京都市消防局長 殿

予防課長

消防法施行令別表第1(17)項の防火対象物の解釈について

例図1

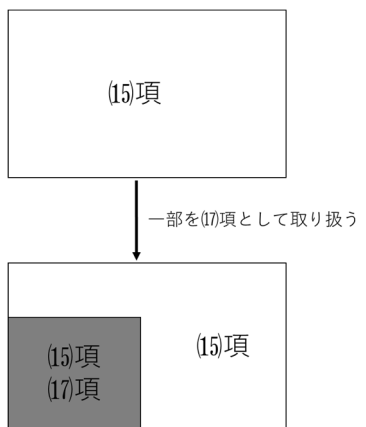
- 1 次の各号に掲げるように防火対象物の部分が消防法施行令別表第1(17)項の防火対象物に該当する場合は当該防火対象物全体を(17)項防火対象物とみなし同施行令第21条の規定を適用してさしつかえないか。

- (1) 別表第1(1)項～(10)項防火対象物と複合する場合

注 茶室のみ文化財保護法により重要文化財として指定されている。

- 1 設問については、重要文化財として指定された部分以外は(17)項の防火対象物とは解しがたいが、この規定の趣旨から、指定された部分以外の部分も(17)項に含めて運用することが適当である。
- 2 設問については、貴意見のとおりでさしつかえない。

例図2

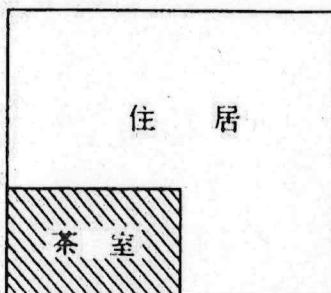
- (2) 個人の住居と複合する場合

注 茶室のみ文化財保護法により重要文化財として指定されている。

例図3

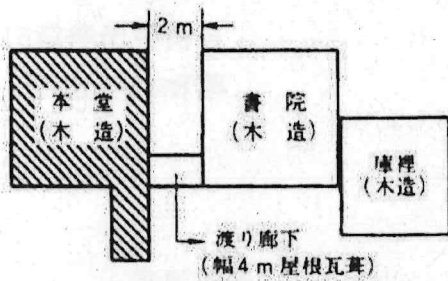
- (3) 渡り廊下をもって接続する場合

(昭和38年9月21日付、自消丙予発第57号の通達にもとづき渡り廊下等により接続する建築物とみなされる場合)

注 本堂のみ文化財保護法により重要文化財に指定されている。
